Radny RM Elku  
Robert Klimowicz  
Zapytanie nr 7 z odprawy  
publicznej z 29.09.2022 r.  
z V/54  
PRZEWODNICZĄCY  
RADY MIASTA ELKU  
Włodzimierz Szelązek

W związku z zapytaniem z dnia 28 września 2022 r. ws. paneli solarnych usytuowanych przy Parku Wodnym, przedkładam odpowiedź Dyrektora Miejskiego Ośrodka Sportu i Rekreacji w Elku w przedmiotowej sprawie (wraz z protokołem przeglądu technicznego ww. urządzeń). Pragnę również zapewnić o tym, iż samorząd dokłada wszelkich starań, by każdą inwestycję miejską realizować z odpowiedzialnością w oparciu o istniejące przepisy prawa.

## Protokół techniczny z przeglądu instalacji kolektorów słonecznych

Obiekt: Park Wodny w Ełku ul. Marsz. J. Piłsudskiego 29, 19-300 Ełk

4

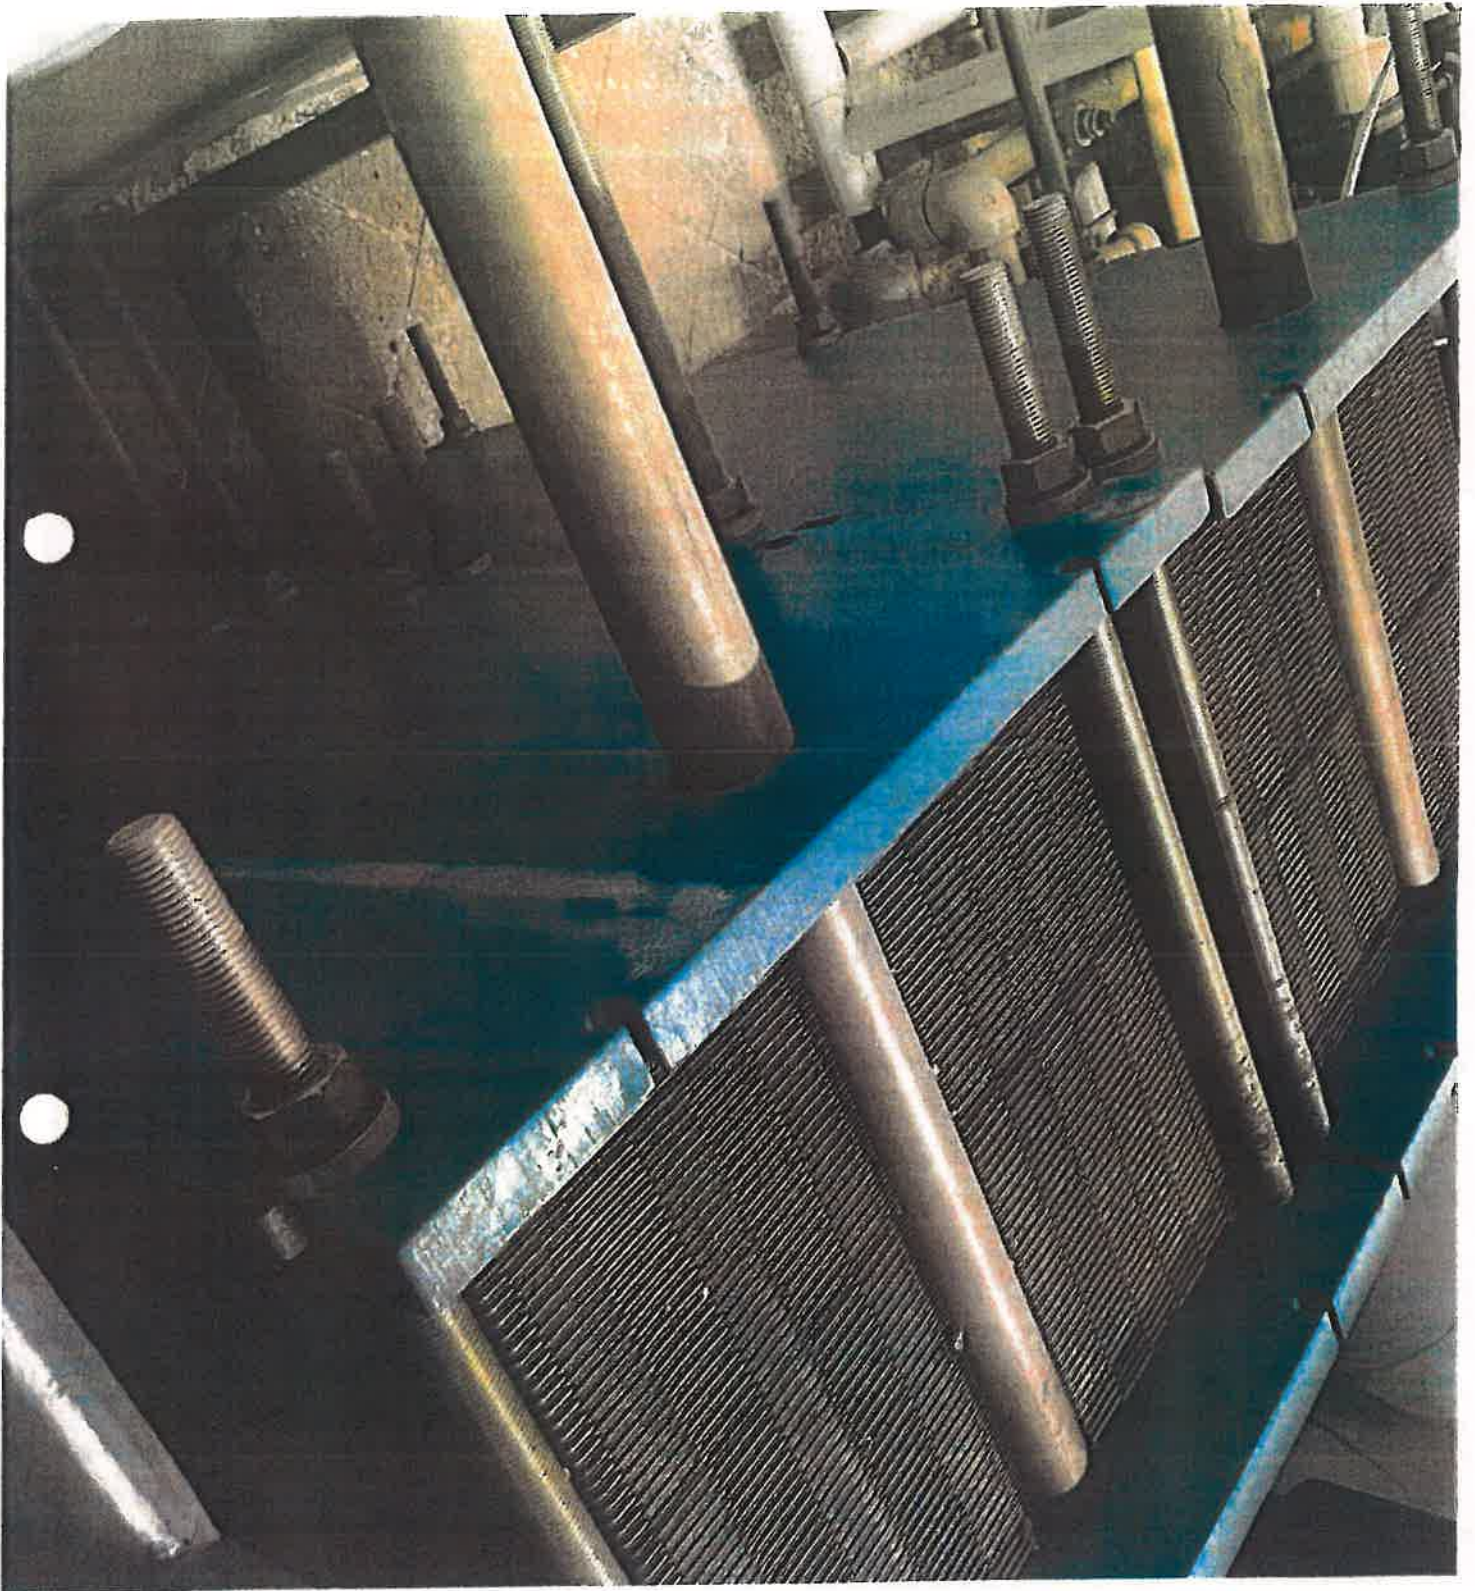
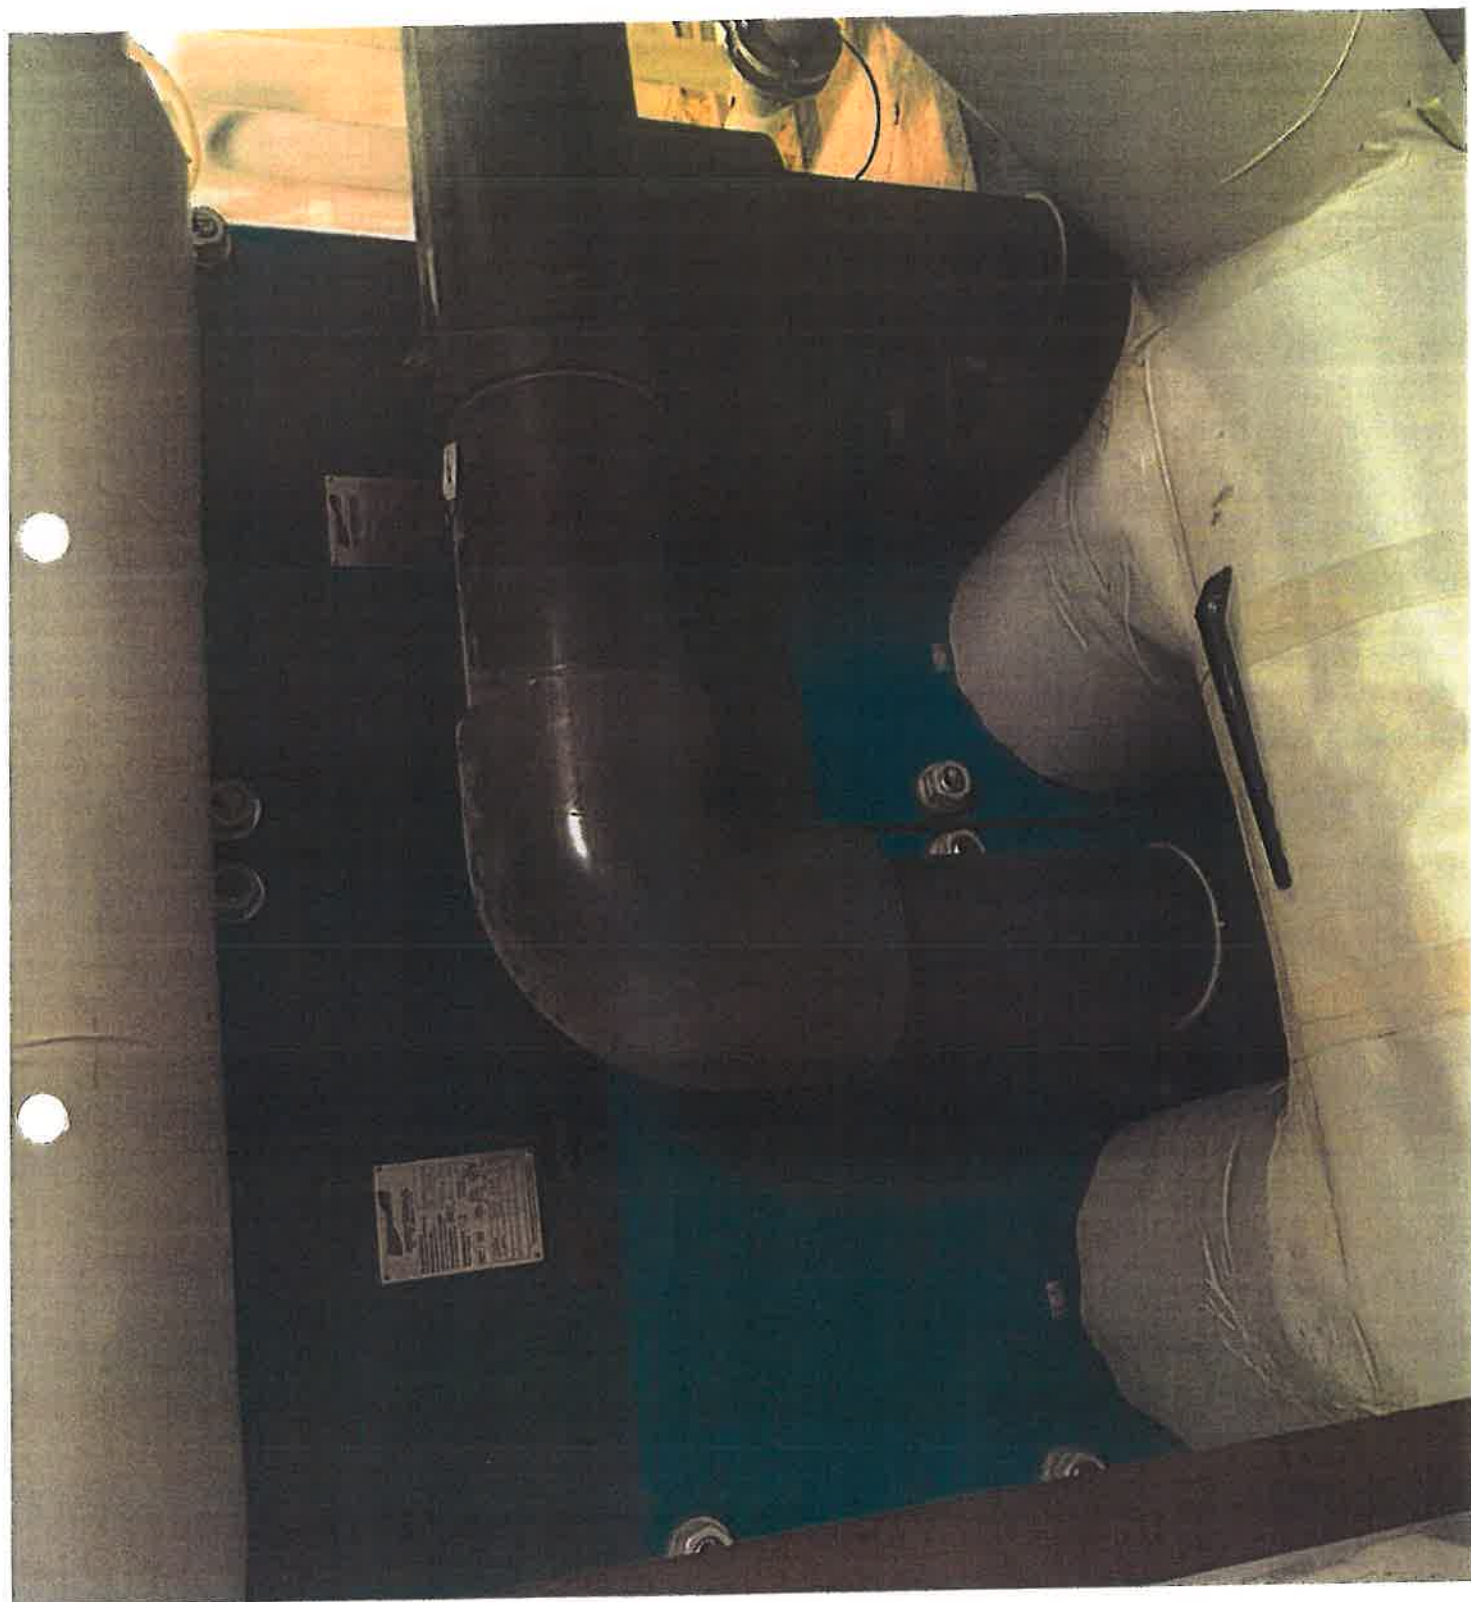
- należy wyczyścić wymiennik ciepła do podgrzewu wody basenowej

W/w uwagi widać na zdjęciach 4/4, 4/5, 4/6

⑦

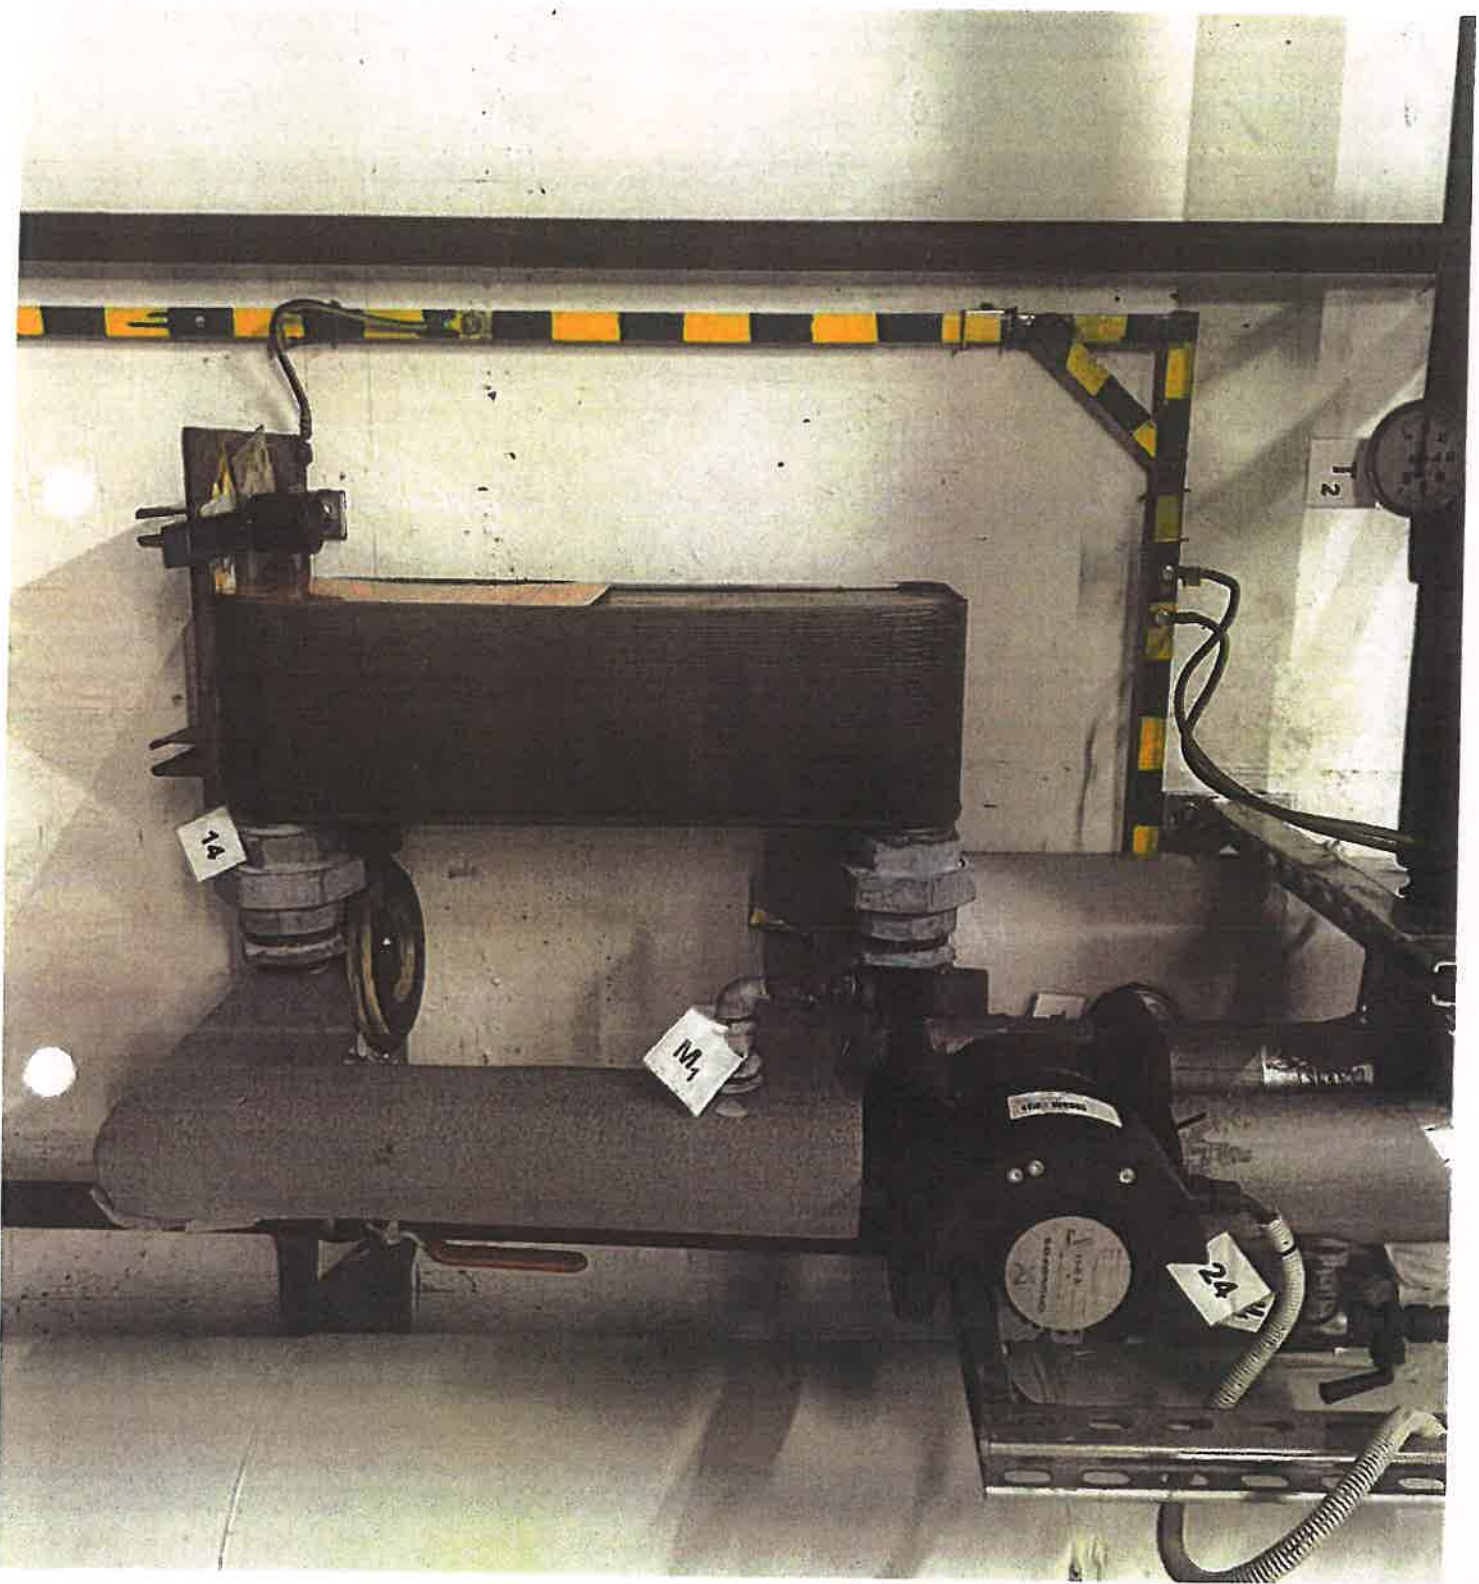
- należy wyczyścić wymiennik ciepła do podgrzewu ciepłej wody użytkowej

W/w uwagi widać na zdjęciach 4/7, 4/8
